Znak sprawy: ZWIK.ZP.3.2020

ODPOWIEDŹ NA ZAPYTANIA DOTYCZĄCE SIWZ

Dotyczy postępowania w trybie przetargu nieograniczonego:
„Budowa lokalnej oczyszczalni ścieków w miejscowości Rakowo Małe”

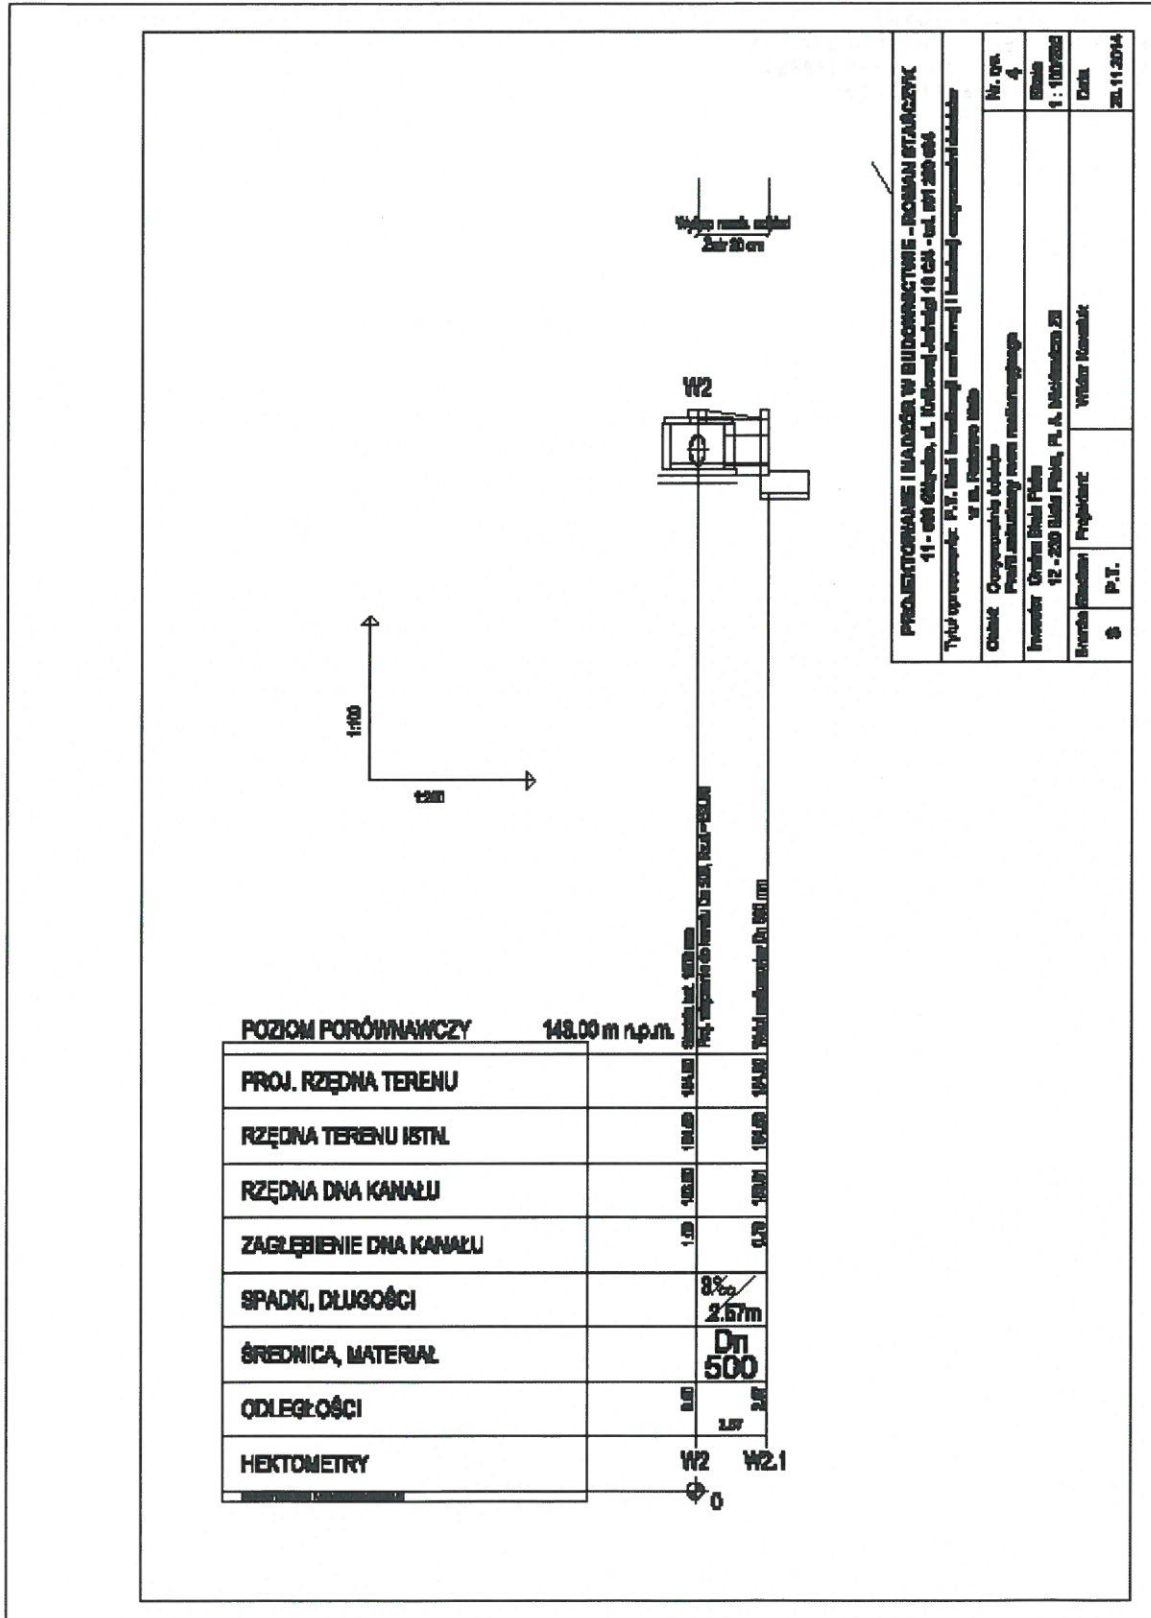
Pytanie nr 3

Proszę o sprecyzowanie co oznacza pozycja W2.1 (rys 1 – PZT). Proszę załączyć rysunki i opis tej pozycji

Pozycja W2.1 jest to żelbetowy wylot, który zbiera wody opadowe i roztopowe z istniejącego rowu. Pozycja ta została opisana na załączonym poniżej rysunku.
